Markt Großostheim

Bebauungsplan „Holzweg“

Abwägung der Stellungnahme im Rahmen der Beteiligung der

Teil A Abwägung der Stellungnahmen im Rahmen der Beteiligung der Öffentlichkeit nach § 3 Abs. 2 BauGB

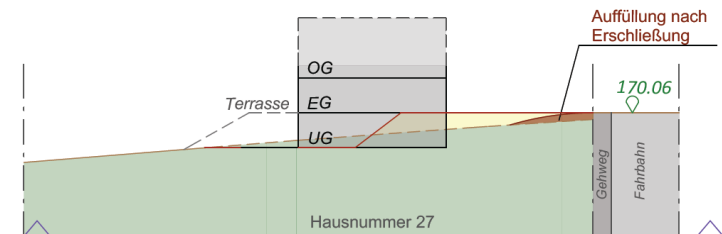
Es wurde festgeschrieben, dass die Terrassen min. 1,5 m unter Straßenniveau zu liegen haben. Das bedeutet, dass man vom Wohn-/Esszimmer > 10 Stufen auf die Terrasse absteigen muss. Das ist m. M. nach weder schön noch praktikabel oder gar altersgerecht.

Die Begründung, man wolle Stützmauern vermeiden, für den Fall, dass ein Bauherr seine Terrasse auf Kellerniveau legen möchte, greift bei Doppel- oder Kettenhäusern. Dies kann hier jedoch auch einfach mit ähnlicher Bestimmung, wie die gemeinsam festzulegenden Dachneigung gelöst werden. Bei freistehenden Häusern mit einem Abstand der jeweiligen Terrassen von > 6m geht das Argument fehl.

Der Gestaltungsplan wurde erarbeitet unter Berücksichtigung der Planungsabsichten des zukünftigen Grundstückseigentümers. Das Konzept sah vor, dass Wohnhaus ca. 12 m hinter die Gehsteigkante zurückzusetzen, um vor dem Haus Garagen und Stellplätze anordnen zu können. Bei einer Haustiefe von 11 m und einer rückwärtig angeordneten Terrasse von 3,0 m, läge die hintere Terrassenkante ca. 27 m hinter der Gehsteigkante.

Wenn die Terrassen im Untergeschoss angeordnet werden, liegen sie auf dem bestehenden Geländeneiveau. Der anfallende Bodenaushub für das Untergeschoss kann auf dem vorderen Grundstück verteilt werden, um dort einen ebenengleichen Hof- und Eingangsbereich herzustellen.

Plan 1

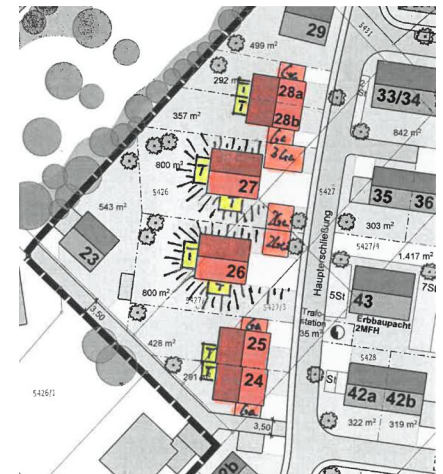
Alle Terrassen von Haus 24 bis 28a werden im Untergeschoss angeordnet.

Es muss weder Boden an- noch abgefahren werden.

Werden stattdessen Terrassen auf Erdgeschossniveau angeordnet, muss das Gelände großflächig angehoben werden.

Plan 2

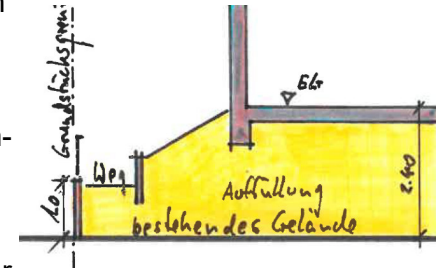
Zur Herstellung der Terrassen auf Erdgeschossniveau muss Boden angefahren werden.

Zur seitlichen Grundstücksgrenze dürfen Einfriedungen maximal 2,0 m hoch ausgebildet werden. Somit muss der geplante Höhenunterschied zur seitlichen Grundstücksgrenze terrassiert werden, ohne dass der Nachbar beeinträchtigt wird. Dies ist z.B. möglich durch eine 1,0 m hohe Stützwand auf der Grundstücksgrenze in Verbindung mit einer weiteren Stützwand und einer Böschung auf dem Grundstück.

Wird das Wohnhaus auf Straßenniveau angehoben, ergibt sich bei einer überschlägige Ermittlung ein notwendiges Auffüllvolumen von ca. 670 m³. Um die Auffüllmenge anzufahren werden ca. 74 Lkw (14-Tonner) benötigt. Wird die Terrasse (15 m²) rückwärtig auf dasselbe Niveau angehoben (der Höhenunterschied zwischen Oberkante Terrasse und natürlichem Gelände beträgt ca. 3,20 m und wird zum Garten abgebösch, Neigung 1:1,5), ergibt sich ein zusätzliches Auffüllvolumen von ca. 130 m³. Um die Auffüllmenge anzufahren, werden weitere ca. 14 Lkw (14-Tonner) benötigt.

Die Auffüllmenge kann durch ein Vorrücken des Wohnhauses Richtung Straße und durch die Anordnung der Terrasse zur Südseite spürbar reduziert werden. Ein Auffüllen ist entbehrlich, wenn statt einer Terrasse ein Balkon errichtet wird. Es kann auch nicht ausgeschlossen werden, dass Schäden an den ausgebauten Straßen durch die Vielzahl von Lkw-Bewegungen entstehen.

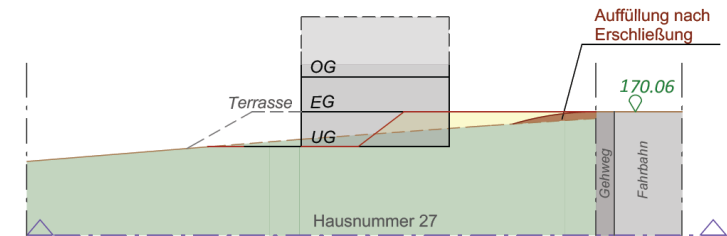
Die Vorschrift, rückwärtige Terrassen mindestens 1,50 m unterhalb der Straßenanbindung gemäß B-Plan, Absatz A Punkt 2 zu errichten, widerspricht Absatz A Punkt 11.1, wonach das Gelände bis zu 1,00 m außerhalb des Baufenster aufgefüllt werden darf, womit innerhalb des Baufensters (Bautiefe = 24,00 m) unter Berücksichtigung der Abstandsflächenregelung gem. BayBO sogar höher aufgeschüttet werden könnte.

Nach Architekten Berechnungen würde bei einem Haus mit 10m Tiefe und einer Terrasse mit 3m Tiefe der talseitige Teil der Terrasse weniger als 1m oberhalb des Urgeländes liegen, so dass dies sogar den Geländemodellierungsvorschriften außerhalb des Baufenster entsprechen würde. Die Berechnungen können gerne nachgereicht werden.

Altersgerechtes Wohnen ist unabhängig der Regelung, auf welcher Höhe eine rückwärtige Terrasse zu liegen hat, möglich; eine barrierefreie Nutzung des Gartens jedoch nicht, da das Gefälle bei einem Höhenunterschied von ca. 3,20 m und einer Grundstückstiefe von 38 m ca. 8,4% beträgt. <u>Zu 4. Einliegerwohnung im Untergeschoss auch ohne Vorschrift möglich</u> Kenntnisnahme <u>Zu 5. Bezahlbarer Wohnraum, Förderung & energetisches Bauen</u> Entsprechend des bestehenden Geländes entsteht bei der bisherigen Planung kein richtiges Kellergeschoss, sondern nur eine Teilunterkellerung im vorderen Bereich. Der rückwärtige Teil befindet sich schon auf Höhe des natürlichen Geländes. Mit dem Aushub der Teilunterkellerung kann das Gelände vor dem Gebäude aufgefüllt werden, sodass kein Erdaushub abgefahren werden muss (siehe oben). Zur seitlichen Grundstücksgrenze sind Geländeauffüllungen nur begrenzt zulässig. Dadurch werden ggf. unter dem Gebäude entsprechend hohe Stützwände / Fundamente erforderlich. <u>Zu 6. Vorschrift nachträglich eingefügt</u> Zu der damaligen Zeit, lagen weder Bestandshöhen noch die Höhen für die Erschließungsstraße vor. Auswirkungen auf den Bebauungsplan: Die Festsetzung, dass die Höhe rückwärtiger Terrassen im Bereich der Häuser 24 bis 28 mindestens 1,50 m unter Oberkante Straße liegen muss, wird wie folgt ergänzt: Die Festsetzung gilt nur, wenn Gebäude als Doppelhaus ausgebildet werden.

Plan 2

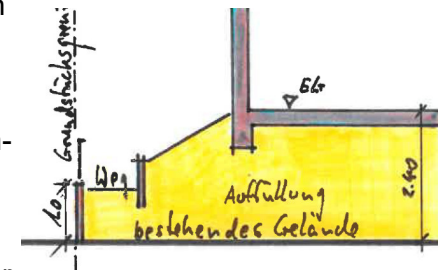
Zur Herstellung der Terrassen auf Erdgeschossniveau muss Boden angefahren werden.

Zur seitlichen Grundstücksgrenze dürfen Einfriedungen maximal 2,0 m hoch ausgebildet werden. Somit muss der geplante Höhenunterschied zur seitlichen Grundstücksgrenze terrassiert werden, ohne dass der Nachbar beeinträchtigt wird. Dies ist z.B. möglich durch eine 1,0 m hohe Stützwand auf der Grundstücksgrenze in Verbindung mit einer weiteren Stützwand und einer Böschung auf dem Grundstück.

Wird das Wohnhaus auf Straßenniveau angehoben, ergibt sich bei einer überschlägige Ermittlung ein notwendiges Auffüllvolumen von ca. 670 m³. Um die Auffüllmenge anzufahren werden ca. 74 Lkw (14-Tonner) benötigt. Wird die Terrasse (15 m²) rückwärtig auf dasselbe Niveau angehoben (der Höhenunterschied zwischen Oberkante Terrasse und natürlichem Gelände beträgt ca. 3,20 m und wird zum Garten abgebösch, Neigung 1:1,5), ergibt sich ein zusätzliches Auffüllvolumen von ca. 130 m³. Um die Auffüllmenge anzufahren, werden weitere ca. 14 Lkw (14-Tonner) benötigt.
